Vermerk

Bebauungsplan 12-63a, Stand: Öffentliche Auslegung gemäß § 3 Abs. 2 BauGB hier: Erhalt der Bäume Nr. 112 und 113 (Stieleichen mit StU 335/175 cm)

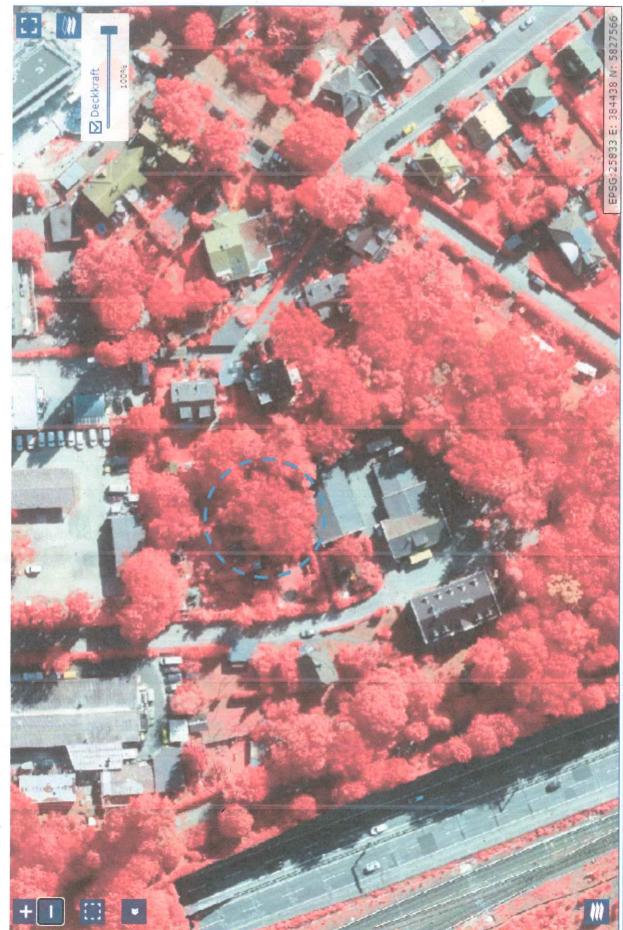
Obwohl das B-Plan-Konzept bisher unter Berücksichtigung des südlich liegenden Waldbestandes und dem Erhalt möglichst vieler Bestandsbäume erarbeitet wurde, können diese beiden Bäume nicht erhalten werden, da ein alternativer Standort für die Tiefgarage nach Aussage des Investors am 27.03.2023 nicht an anderer Stelle möglich sei und schon im Vorfeld mehrfach geprüft worden sei. Es ergäben sich Konflikte mit dem Denkmalschutz, insbesondere mit dem Erhalt des Pförtnerhäuschens¹ nördlich von Haus B.

Diese Argumentation kann von Stapl SG so nicht nachvollzogen werden. Zwar wurde im Ergebnis der frühzeitigen Beteiligung nach den §§ 3 Abs. 1 und 4 Abs. 1 BauGB mit der vorliegenden Planung das Bebauungskonzept so abgeändert, dass alle Bestandteile des Denkmalbereiches erhalten werden konnten (im städtebaulichen Konzept von 2017 war der Erhalt der beiden Bäume noch möglich). Allerdings ist damit ein stärkerer Eingriff in den Grünbestand verbunden. Das heißt, die Fällung dieser beiden außerordentlich wertvollen, gebietsprägenden Bäume wird in Kauf genommen.

Diesem derzeitigen Planungsstand (s. auch Zusammenfassung des Gespräches vom 27.03.2023 per Mail am 28.03.2023) kann ich so nicht zustimmen. Ich kann fachlich nicht ausreichend nachvollziehen, ob alle Alternativen unter Abstimmung mit dem Denkmalschutz und einem angemessenen Aufwand zur Erhaltung von Bäumen und Denkmal bereits geprüft und dargelegt wurden.
